**AVIS RELATIF A LA PROTECTION
CONTRE LES EVENTUELS EFFETS NOCIFS ET NUISANCES
PROVOQUES PAR LES RAYONNEMENTS NON IONISANTS
GENERES PAR DES ANTENNES EMETTRICES STATIONNAIRES**

Commune : DISON - Exploitant : PROXIMUS

Référence exploitant : 87AVD_01

Rapport n° 1339 / 2023

Figure 1 : Vue en plan des lieux de séjour et des points de contrôle

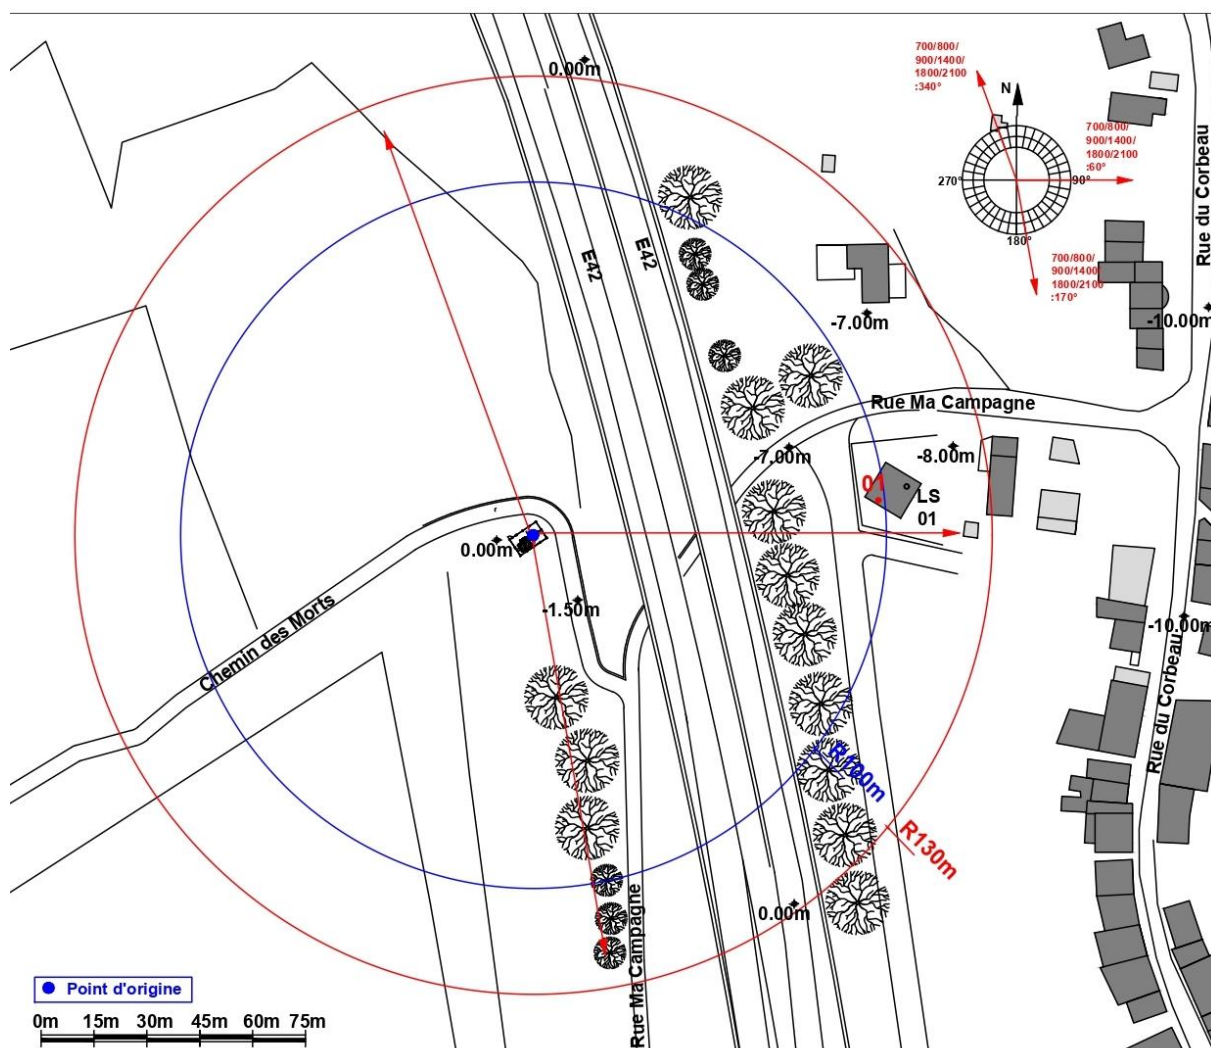
Les fréquences d'émission, la puissance rayonnée par chacune des antennes et leur gain permettent de déterminer le rayon de la zone à analyser. Tout dépassement de la limite par installation est exclu en dehors de cette zone. Le tableau 2 reprend les 35 LS² pour lesquels l'indice d'exposition est le plus élevé. Les différentes colonnes indiquent :

- le numéro du point de contrôle repris sur un des plans de la figure 1;
- le numéro du LS dans lequel se trouve le point de contrôle de la 1^{ère} colonne ;
- l'atténuation d'obstacle prise en compte pour le calcul de l'indice d'exposition dans le LS ;
- le résultat du calcul de l'indice d'exposition.

En ce qui concerne les antennes de l'installation mentionnées dans le tableau 1, la distance maximale à laquelle la limite pourrait être atteinte, à l'extérieur, est égale à 80,6 m. S'il n'y a pas de LS à une distance inférieure, les antennes respectent forcément la limite d'immission.

Dans le cas des LS situés à l'intérieur des bâtiments, une atténuation d'obstacle est prise en compte et il en résulte que la distance maximale à laquelle la limite pourrait être atteinte se réduit à 57,1 m.

Figure 2 : Vue en plan des installations d'antennes dans un rayon de 300 mètres autour de l'installation faisant l'objet de la demande d'avis

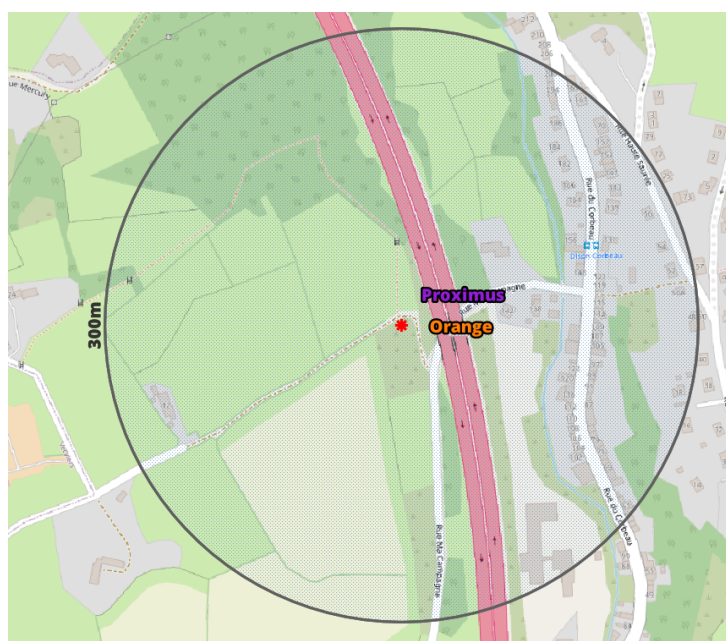
Le plan en projection verticale de la figure 2 indique la localisation des antennes actives éventuelles visées par le décret et situées dans un rayon de 300 mètres autour de l'installation référencée dans le paragraphe 2. Les données de localisation de ces antennes et les avis correspondant sont accessibles via le cadastre en ligne des antennes émettrices stationnaires⁶.

Compte tenu du nombre d'installations localisées dans la figure 2, il apparaît que l'intensité du rayonnement électromagnétique généré, dans les lieux de séjour situés à proximité de l'installation référencée dans le paragraphe 2, par l'ensemble des antennes émettrices stationnaires de l'ensemble des exploitants du même site d'antennes émettrices stationnaires respecte la limite fixée à l'article 4, § 2 du décret.
